『Super Build／SS3』Ver.1.1.1.41 機能アップ概要

機能アップ項目一覧

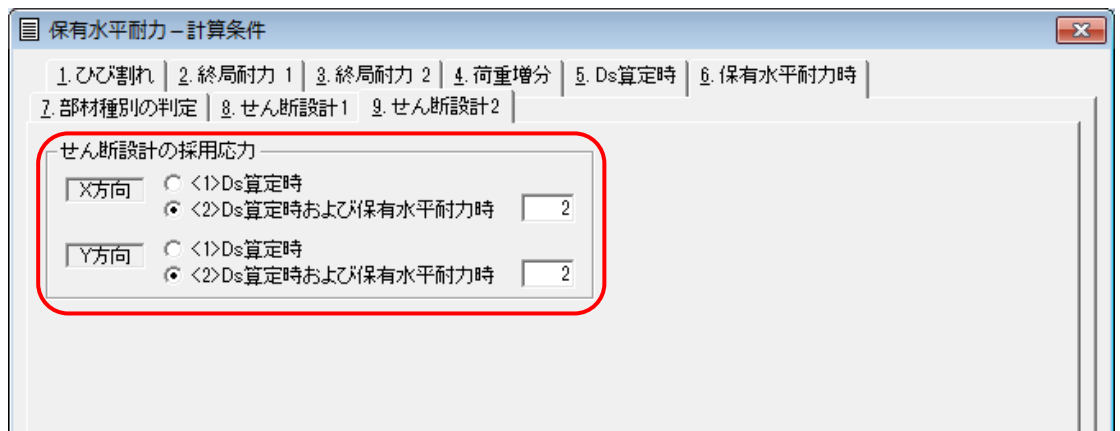
RC 耐震壁の側柱において、断面積が $st/2$ 未満、または、柱の最小径が $\sqrt{(st/3)}$ 未満または $2t$ 未満の場合、壁式構造の $\tau u/Fc$ を採用します。

※連スパン耐震壁は 1 枚の壁として判別します。中間の柱の断面積や最小径は考慮していません。

構造計算書「11.3.4 部材種別表一部材種別パラメータ」および結果出力「7.3 必要保有水平耐力(1)部材種別パラメータ」において、壁式構造の耐震壁については、 $\tau u/Fc$ の右に“壁式”と出力します。
